[改善箇所説明図] ①

不具合発生箇所

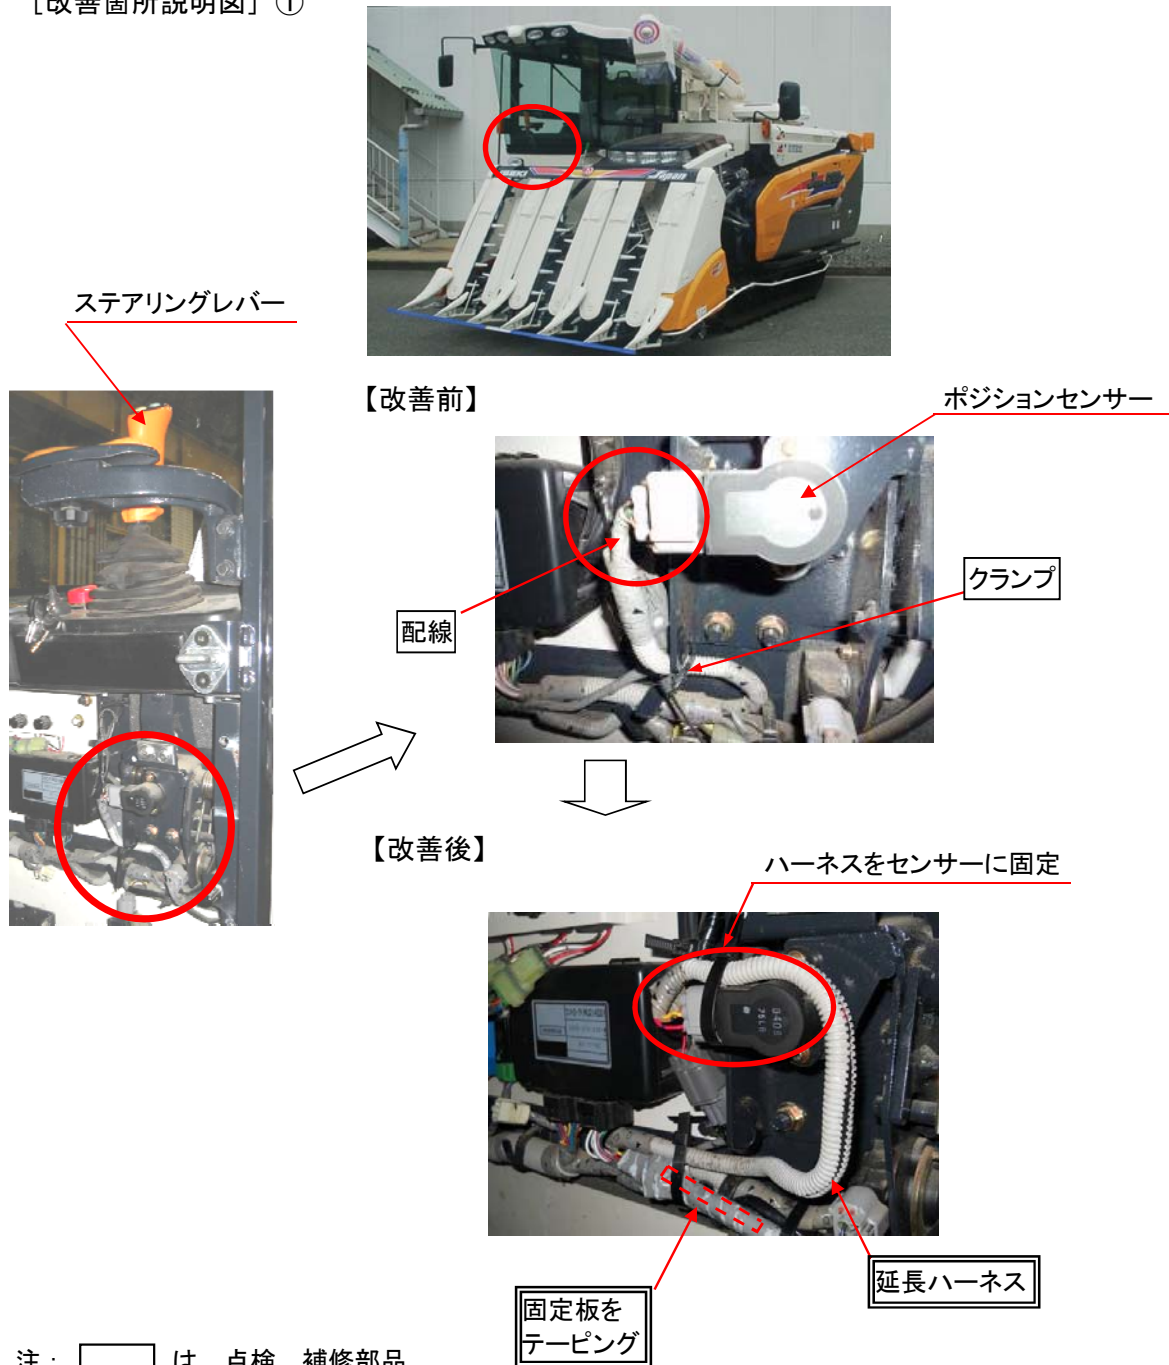
刈取脱穀作業車のかじ取装置において、ステアリングレバーの位置を検出するポジションセンサーの配線の長さに余裕がない状態で固定されたものがある。そのため、そのままの状態で使用を続けると、ステアリングレバーの繰り返し操作により、当該配線の接続部が引っ張られ、断線し、ステアリングレバーを操作してもかじ取り操作が適切に行われなくなるおそれがある。

全車両、ポジションセンサーの配線を固定しているクランプの有無を確認し、クランプがある場合は、当該クランプを取り外すとともに、当該配線を点検し、損傷している場合は補修する。また、延長ハーネスを追加し配索を変更するとともに、配線を固定する。

ステアリングレバー下部のカバーに青色の丸シールを貼り付ける。
